## AMPLIAMENTO SITO PRODUTTIVO DITTA FANIN SPA

### Valutazione Previsionale di Impatto Acustico

Revisione 02

5.3 SOLUZIONI PER LA MITIGAZIONE DELL'IMPATTO ACUSTICO	73
<b>6 CONCLUSIONI</b>	<b>74</b>
<b>7 CHIARIMENTI RICHIESTI CON PARERE ARPAV (PARERE UO FISICA_NATCOR_MALO) DEL 12/02/2019 IN MERITO ALLA VALUTAZIONE PREVISIONALE DI IMPATTO ACUSTICO</b>	<b>77</b>
<b>APPENDICE 1: RIFERIMENTI NORMATIVI NAZIONALI E REGIONALI</b>	<b>80</b>
<b>APPENDICE 2: DEFINIZIONI E PARAMETRI</b>	<b>88</b>
<b>APPENDICE 3: ATTESTAZIONI T.C.A.</b>	<b>92</b>
<b>APPENDICE 4: PLANIMETRIA LOCALIZZAZIONE MONITORAGGI ACUSTICI E RICETTORI</b>	<b>94</b>

FIGURA 3-11 - ESTRATTO TAVOLA PROGETTUALE CON EVIDENZA DELLA NUOVA PANNELLATURA E RENDER DELLA NUOVA STRUTTURA

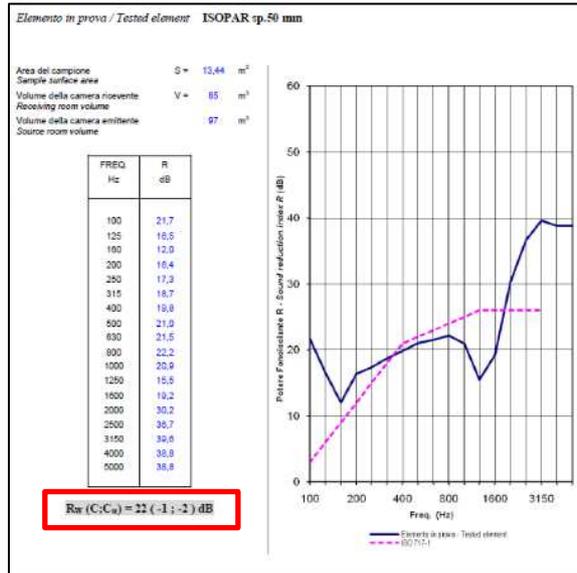
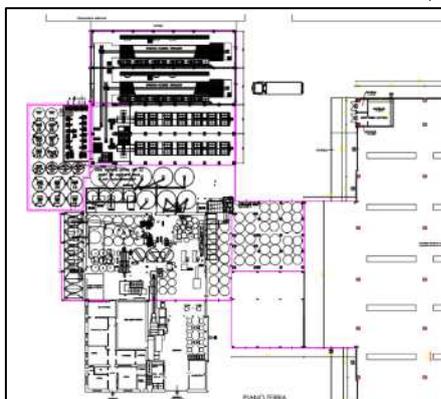
Relativamente al primo aspetto si chiede di fornire ulteriori dettagli (fotografie, collocazione, progettazione di massima, ecc.) per comprendere di che tipo di intervento si tratti e quali effetti migliorativi comporterà ai ricettori l’intervento. Se effettivamente risolutivo, detto involucro dovrà essere realizzato prima dell’avvio delle attività.

I pannelli saranno installati lungo tutto il perimetro della struttura produttiva come evidenziato negli elaborati progettuali e nel render riportati in Figura 3-11 e saranno

fissati alla struttura metallica dove precedentemente erano fissati i pannelli in lamiera mediante un apposito sistema di fissaggio nascosto (Figura 3-12).

FIGURA 5-1 - CONFIGURAZIONE PLANIMETRICA DELLA BARRIERA ACUSTICA AREA INGRESSO IMPIANTO

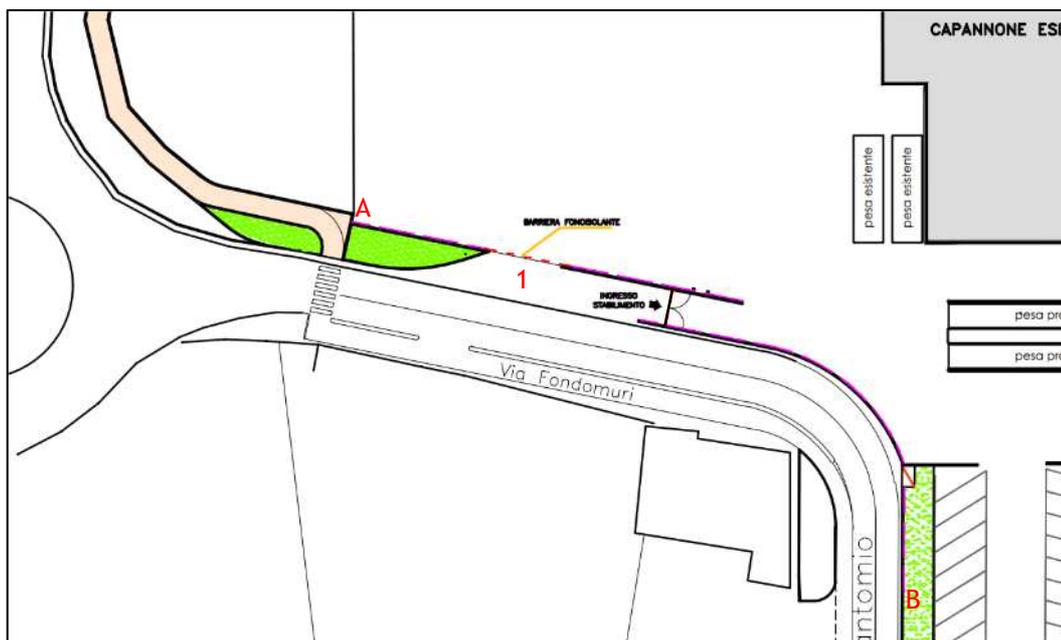
- un ulteriore involucro in lamiera opportunamente rivestito nel lato interno con pannelli fonoisolanti, che andrà a coprire l’esistente (come riportato poco prima ‘attualmente la struttura che racchiude tutti gli elementi impiantistici è composta da pannelli in lamiera verniciata’). Lo scopo è quello di realizzare un’unica grande struttura che possa racchiudere in sé, oltre l’esistente blocco produttivo, anche quelle aree attualmente esterne in cui avvengono tutte le operazioni di carico e scarico del materiale [...]. La capacità di isolamento acustico (attenuazione sonora) attribuita alle strutture di rivestimento esterno della struttura è stata cautelativamente fissata a 20 dB’;
- una schermatura collocata in corrispondenza del perimetro di proprietà nella zona prospiciente l’ingresso dei mezzi’, come meglio rappresentato in Fig.5.1 della relazione.

Anche relativamente al secondo aspetto si chiedono dettagli (lunghezza, caratteristiche) e rassicurazioni in merito alla fattibilità tecnico – economica di una barriera alta 3 m realizzata in prossimità di una strada.

Anche in questo caso si chiedono le evidenze numeriche dell’efficacia dell’intervento ai ricettori. Se effettivamente risolutiva, detta schermatura dovrà essere realizzata prima dell’avvio delle attività.

Per i motivi precedentemente descritti si è concordato con i progettisti di adottare quale sistema di mitigazione la realizzazione di una schermatura collocata in corrispondenza del perimetro di proprietà nella zona prospiciente l'ingresso dei mezzi, come meglio rappresentato nello schema riportato a seguire.

- — — — —: barriera acustica su confine di proprietà altezza complessiva 3 metri
- - - - -: varco carraiabile con effetto schermante altezza complessiva 3 metri
